ROMÂNIA
JUDEȚUL CONSTANȚA
PRIMĂRIA MUNICIPIULUI CONSTANȚA
DIRECȚIA URBANISM
SERVICIUL STRATEGII ȘI PLANIFICARE URBANĂ
NR. 4781/10.01.2020

RAPORTUL INFORMĂRII ȘI CONSULTĂRII PUBLICULUI

OBIECTIV: Planul Urbanistic Zonal pentru "zona delimitată de strada Prelungirea Bucovinei, plaja Mării Negre, strada Mihai Eminescu, proprietăți private"

INIȚIATORI: CHIMIȘLIU CONSTANTIN

Marcarea zidurilor de sprijin realizate de IPTANA în zona de studiu PUZ (linii roz)

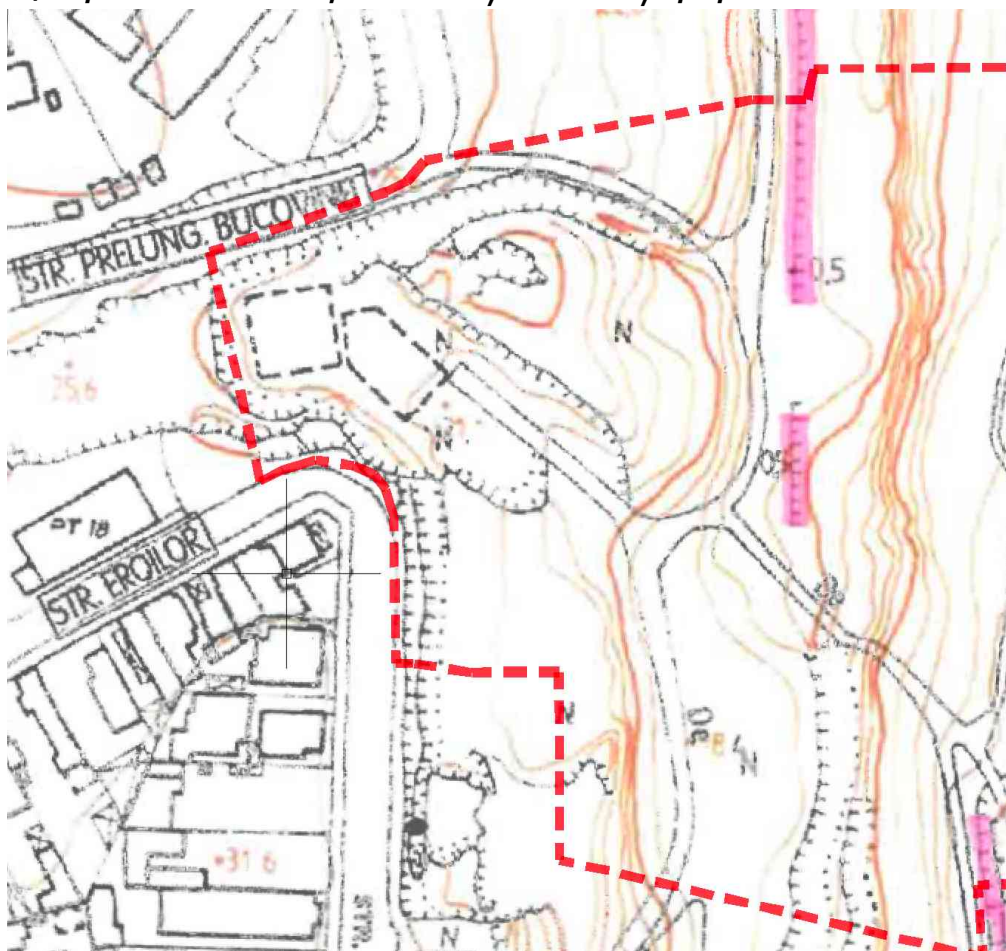
1. Amplasamentul studiat este reprezentat de un teren care face parte din zona costieră, teren ce prezintă o declivitate accentuată de la vest către est, fapt ce încadrează amplasamentul ca fiind o zonă cu risc geotehnic major ce impune *condiții pentru asigurarea protecției împotriva riscurilor de alunecare a terenului sau destabilizare a malurilor* - conform considerațiilor tehnice din studiul geotehnic pus la dispoziție de proiectant.

Această zonă a fost consolidată în trecut de către autorități (IPTANA) prin realizarea unor drenuri și a unor ziduri de sprijin. Înainte de demararea oricăror demersuri pentru avizarea PUZ era necesară obținerea unui aviz/acord de la instituția care a elaborat/proiectat aceste lucrări, pentru a afla un punct de vedere obiectiv cu privire la oportunitatea acestei investiții.

Menționăm faptul că, în vederea avizării studiului au fost solicitate și obținute toate avizele și s-au întocmit toate studiile necesare conform metodologiei de elaborare a PUZ, sau solicitate conform Certificatului de Urbanism 285/2017 și a Avizului de Inițiere nr 43288/2017. În zona estică a zonei de studiu PUZ se află un teren reglementat anterior prin PUZ aprobat cu HCL 52/2016 și modificat cu HCL 352/2016. Pentru acest teren se află în elaborare un proiect de locuințe colective la faza de proiectare DTAC. Proiectanții acestei documentații au solicitat și obținut un raport de expertiză din partea unui inginer atestat, în

vederea identificării și protejării zidurilor de sprijin realizate de IPTANA. Pentru faza de proiectare PUZ, s-a purtat o discuție informală cu ingineri la sediul IPTANA din București, în baza documentației realizată de IPTANA și a propunerilor de reglementare urbanistică, pentru identificarea structurilor realizate anterior, pentru consolidarea falezii. Astfel, s-au identificat zidurile de sprijin, care au o dispunere punctuală în zona de studiu PUZ, amplasament care nu afectează soluția de circulație propusă.

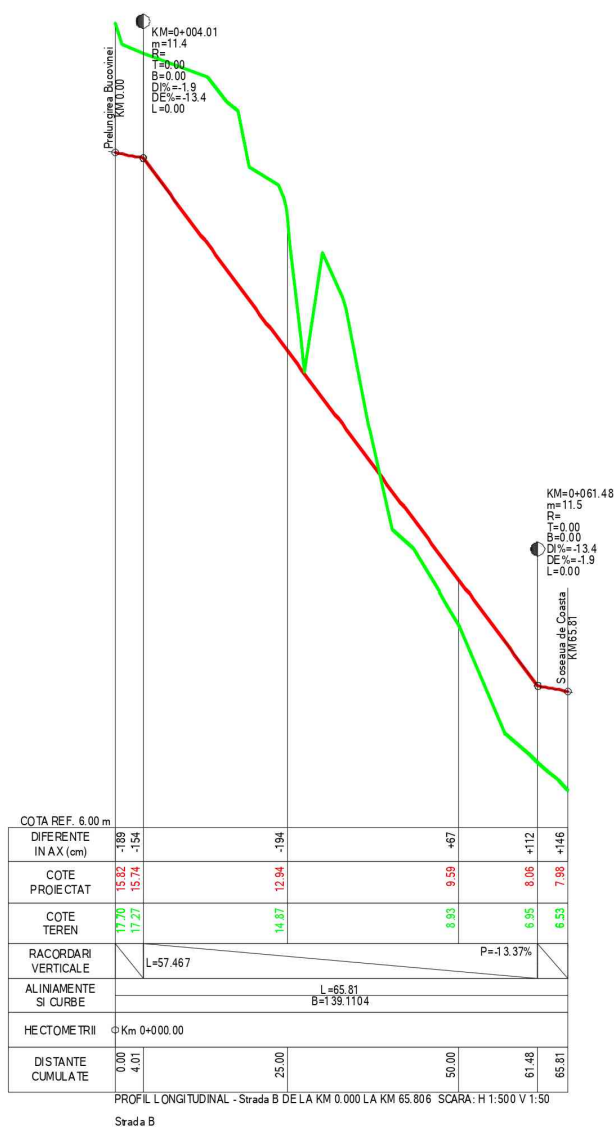
4. Semnatară adresei menționează: „Din planșa de Reglementări reiese că Strada cu profil tip A se va conecta la Șoseaua de Coastă (Strada de profil D) prin Strada profil tip B.
Dată fiind diferența de teren menționată pe planșă de 10 metri, de la cota de 17 metri la intersecția Străzilor tip A cu tip B, la 7 metri cota de la intersecția străzii tip B cu Șoseaua de Coastă, și lungimea de aproximativ 50 de metri a Străzii cu profil tip B reiese că strada cu profil tip B NU poate face conexiunea cu Șoseaua de coastă deoarece panta acesteia este prea mare, de aproximativ 20%.

Menționăm că pentru circulațiile propuse în planșa de reglementări a fost întocmit un studiu preliminar de sistematizare a străzilor, tocmai pentru a defini o soluție fezabilă. Strada profil tip B care face legătura între strada profil tip A și Șoseaua de Coastă a fost propusă pe un culoar domeniu public între proprietățile private, fără acces posibil către loturile existente stânga-dreapta, tocmai din cauza pantei mari a acesteia - astfel ea este o arteră strict de tranzit. În situația propusă, panta maximă a acestei străzi este de 13,37%, așa cum se poate observa și în imaginea atașată (extrasă din studiul urbanistic).
